ТИПОВОЙ ПРОЕКТ
409-28-38

БЕТОНОСМЕСИТЕЛЬНЫЙ ЦЕХ АВТОМАТИЗИРОВАННЫЙ ПРОИЗВОДИТЕЛЬНОСТЬЮ 60 м³ ТЯЖЕЛЫХ БЕТОННЫХ СМЕСЕЙ В ЧАС
(со смесителями емкостью 1500 литров)

ДОПОЛНЕНИЕ К ОСНОВНОМУ ВАРИАНТУ В СВЯЗИ С ИСПОЛЬЗОВАНИЕМ БЕТОНОСМЕСИТЕЛЕЙ СБ-138 ВМЕСТО БЕТОНОСМЕСИТЕЛЕЙ СБ-93

ТП 409-28-38 ТХ3

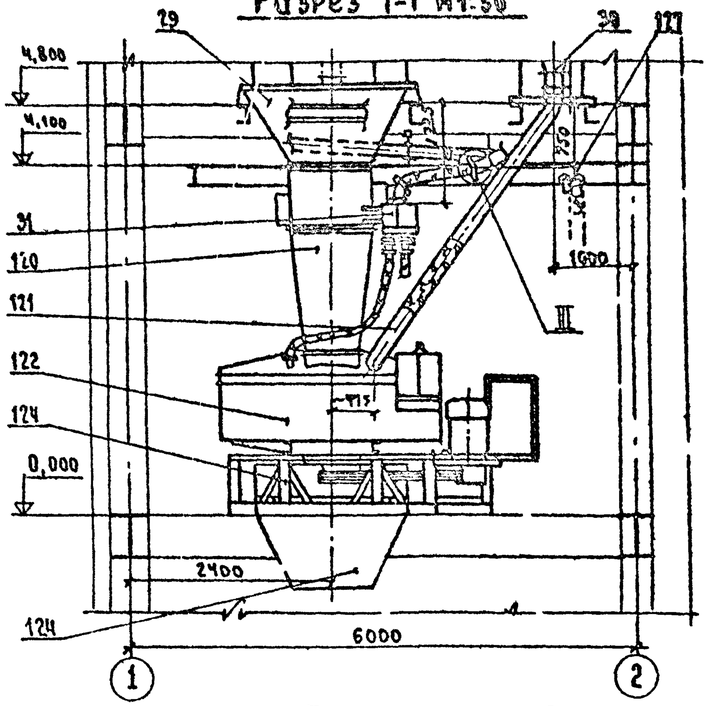
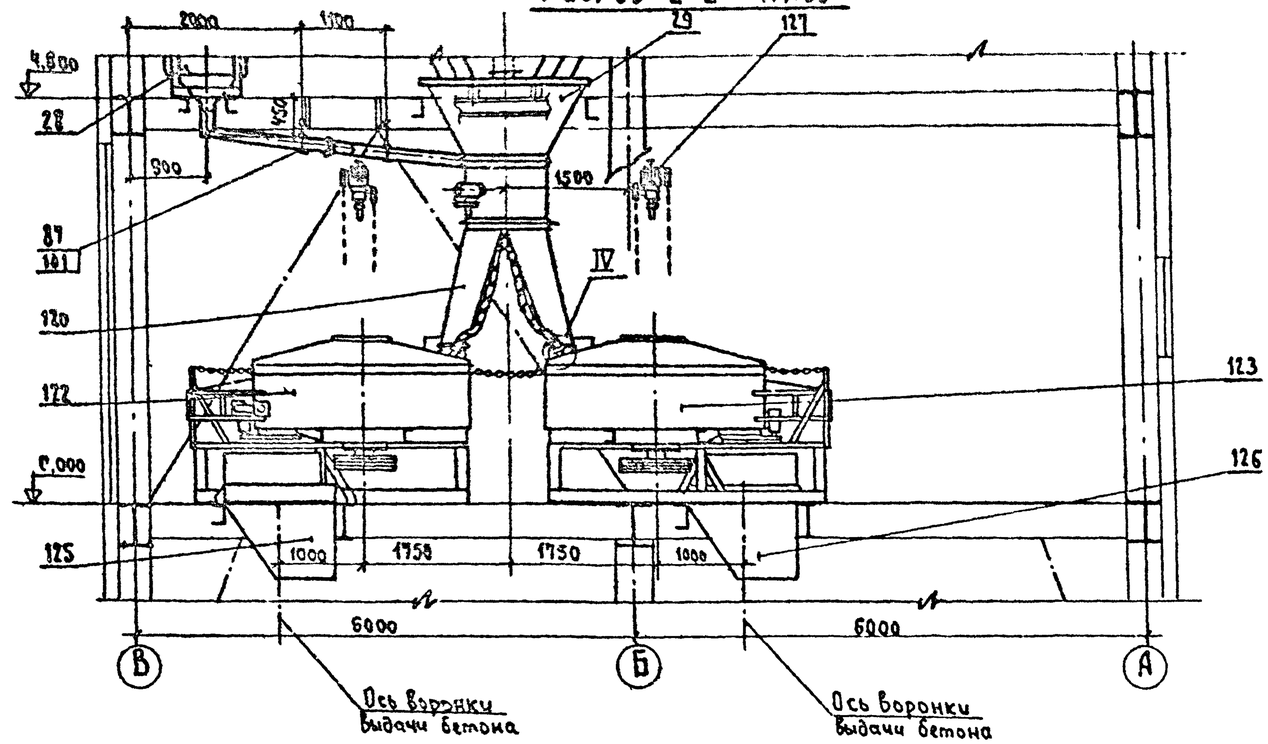
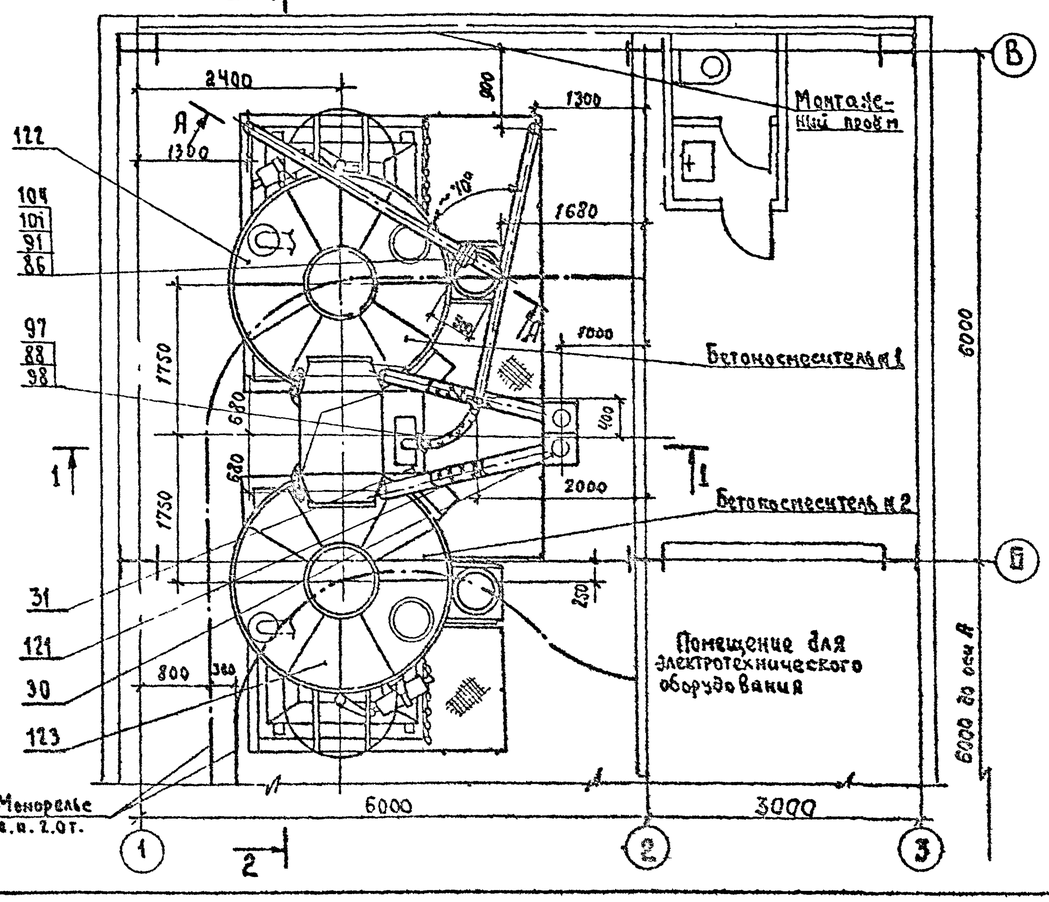
По сравнению с основным вариантом смесительного отделения в варианте со смесителями СБ-138 изменено нижеследующее нестандартизированное оборудование:

1. Рама под бетоносмесители
2. Течка в бетоносмеситель
3. Течки от распределителя цемента
4. Воронка выдачи бетона.

В сравнении с основным вариантом бетоносмесительного отделения в разработанном варианте изменилось количество, тип и грузоподъемность ручных талей, расположение монорельсов.

Радиус закругления монорельсов принимается равным 2м.

1. Данный чертеж читать совместно с чертежами ТХ-1 ТП 409-28-38 листы 1,2 и 13,14.
2. Лестница в разрезе 2-2 условно не показана.
3. Радиусы закруглений монорельсов - 2000 мм.
